ASSOCIAZIONE COMITATO QUARTIERE VILLANOVA – FALCONARA M.
Associazione di volontariato per la tutela dell'ambiente e della qualità della vita
via F. Campanella n° 2 (ex Scuola Elementare Lorenzini) tel.: 3339492882
cod. fisc. 93094030421

Falconara M.ma, 19 Agosto 2008

Oggetto: **OSSERVAZIONI** (ai sensi dell'art. 6, comma 9 della legge 8 luglio 1986 n. 349 e ai sensi dell'art. 24 del Titolo III della parte seconda del D. Lgs 152/06, così come modificato dal D.Lgs 4/08) riguardo alla realizzazione di un terminale off-shore di rigassificazione di gas naturale liquefatto (LNG) della capacità di circa 4 miliardi di mc/anno - Richiesta di pronuncia di compatibilità ambientale da parte di Api Nòva Energia S.r.l. 00198 Corso d'Italia n. 19, Roma.

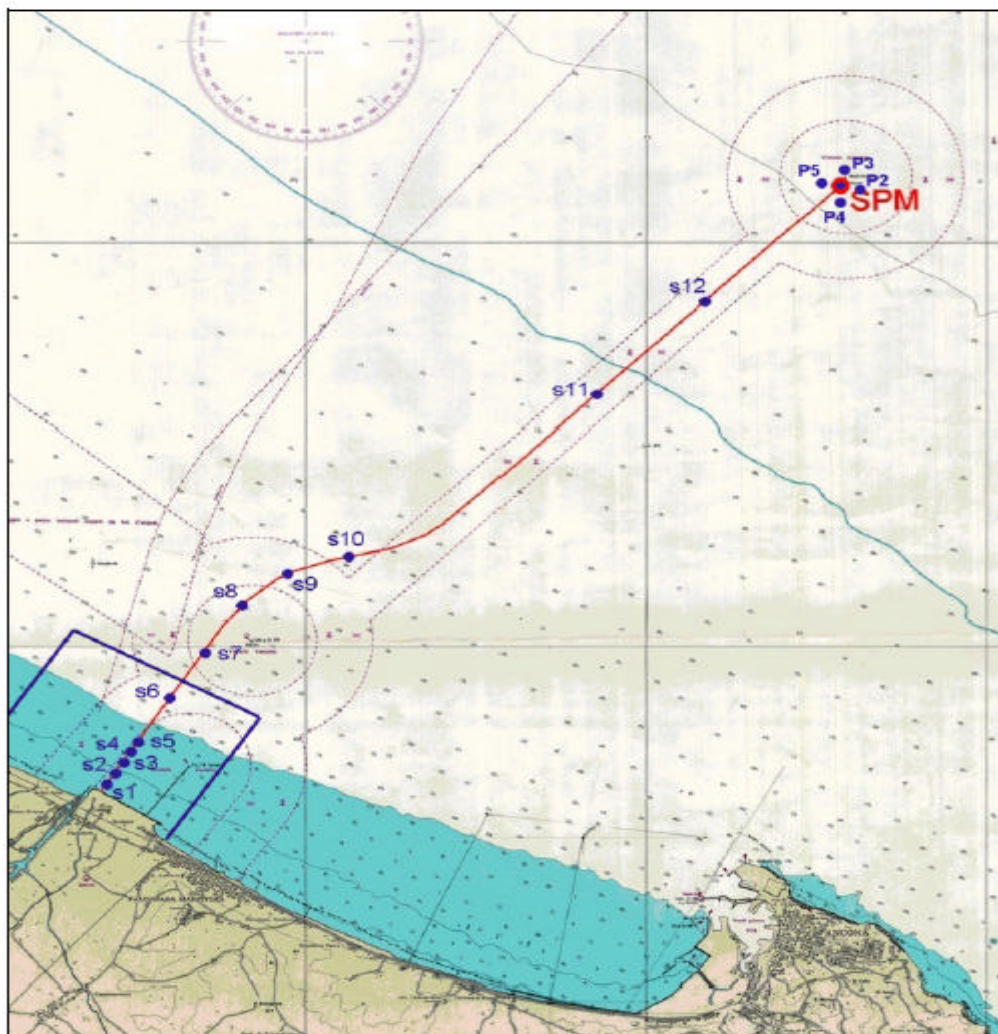
Si osserva che il proponente riconosce che “per molte sostanze si ha un modesto “picco” locale in corrispondenza dei punti S7 e S8 ubicati in prossimità dell’isola artificiale “.

Riconoscimento parziale poiché nei punti campionati rispondenti all’area attualmente perimetrata SIN (campionamenti da S1 a S6) sono stati riscontrati significativi valori di **CROMO, NICHEL, ARSENICO, PIOMBO, ZINCO, FENANTRENE, BENZO(K)FLUORANTENE, BENZO(A)PIRENE, IDROCARBURI TOTALI.**

Inoltre i valori/picco riscontrati nei punti campionati esterni alla attuale area SIN devono indurre a non attuare interventi prima della definitiva valutazione di ampliamento dell’area SIN, della sua caratterizzazione e della decisione di intervento di bonifica.

Figura 12

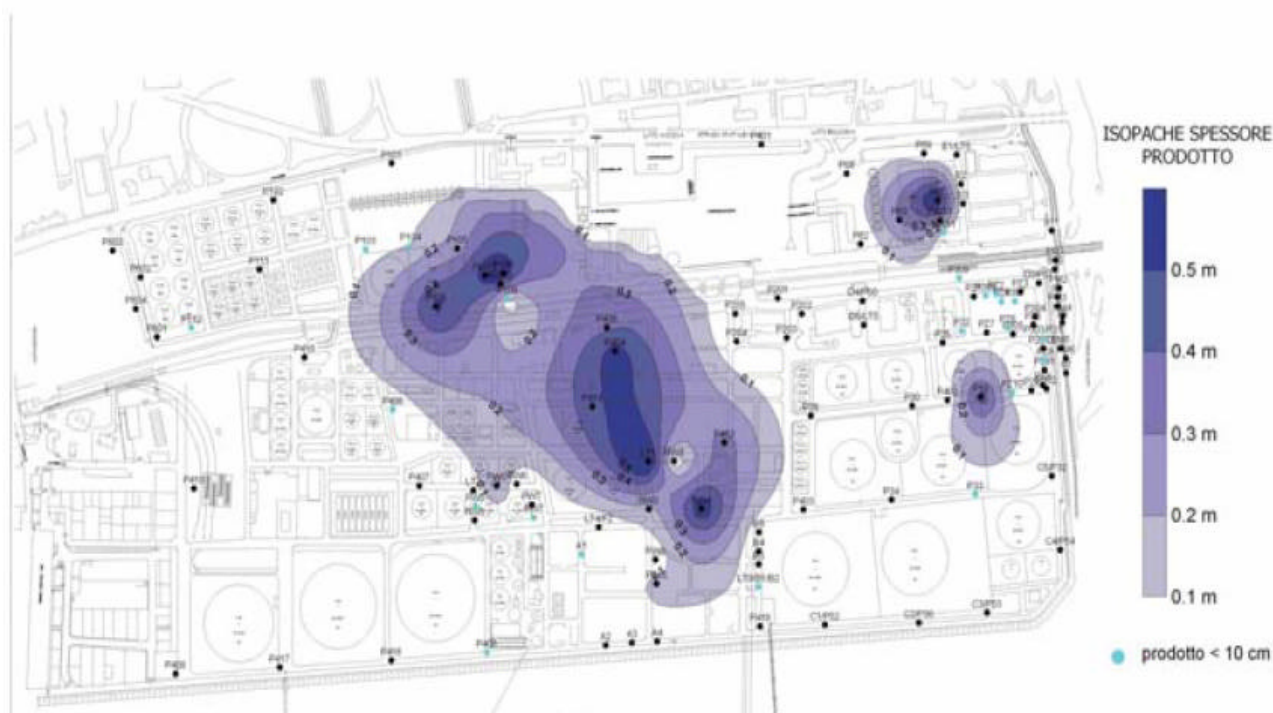
E’ questo un aspetto rilevante poiché il tracciato della condotta interessa il suolo della raffineria API sottoposto a caratterizzazione, messa in sicurezza e bonifica per la presenza di contaminazione da idrocarburi. In particolare la condotta del gas attraversa anche l’area a fianco del serbatoio TK 56 e del Deposito Nazionale che, per quanto di conoscenza degli osservanti, sono interessati da una contaminazione da idrocarburi (immagine tratta da Rapporto Ambientale API del 2002).

A tale proposito nella Conferenza dei Servizi decisoria dell’11/1/2005, il Direttore Generale per la Salvaguardia Ambientale del Ministero dell’Ambiente e della Tutela del Territorio ha affrontato la problematica degli “*Interventi urgenti e realizzazione di opere all’interno dell’area perimetrata del Sito di Interesse nazionale di Falconara M.ma*”. In quella sede è stato stabilito che “*per quanto riguarda gli interventi di ristrutturazione effettuati in aree in esercizio, fermo restando l’obbligo per i soggetti titolari di aree inserite nel perimetro di procedere alla messa in sicurezza d’emergenza nei tempi previsti dal DM 471/99 e alla caratterizzazione delle matrici ambientali (suolo, sottosuolo, acque superficiali e sotterranee), possono essere effettuati mentre sono in corso le predette attività gli interventi **che non interferiscono con il suolo, il sottosuolo, le acque superficiali e sotterranee e che non rischiano di compromettere i successivi interventi di bonifica.*** Sono di conseguenza esclusi da tale fattispecie di interventi quelli che comportano scavi, quali
